## **Connection Offer**

**La Vendimia Installation**

# Informe de Criterios de Conexión para PMGD PV La Vendimia de 9 [MW]

## **Informe de Criterios de Conexión a la Red**

**Fig. 1: Unilineal Alimentador Pocillas, Punto de Conexión a la Red**

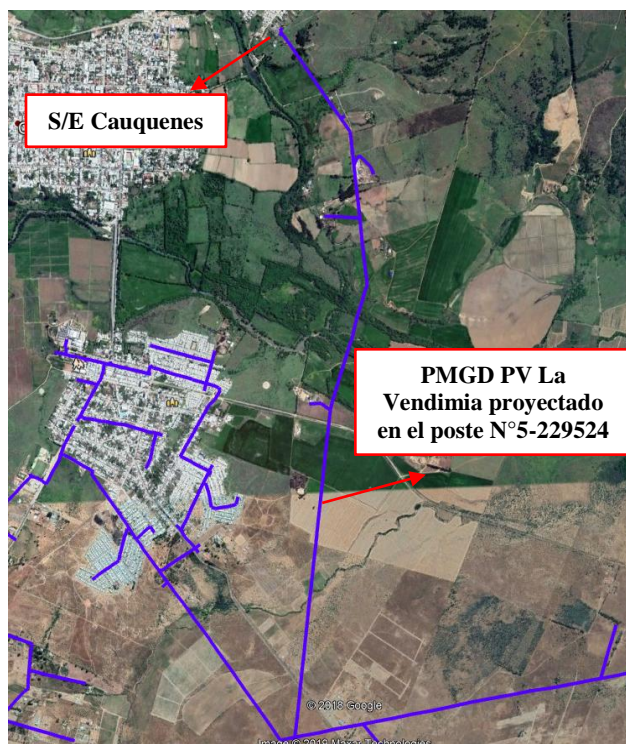
El punto de conexión a la red en media tensión (propiedad de CGE) en el poste N°5-229524 está ubicado en el alimentador Pocillas en 13,2 [kV], a una distancia aproximada de 3,2 [km] hasta la Subestación Primaria Cauquenes propiedad de CGE.

- a. Reemplazo de conductor ubicado entre la cabecera del alimentador Pocillas y el poste N°5-229524 (punto de conexión a la red del PMGD PV La Vendimia) por conductor aluminio desnudo de 236 [mm<sup>2</sup>] de sección, longitud aproximada 3,2 [km].
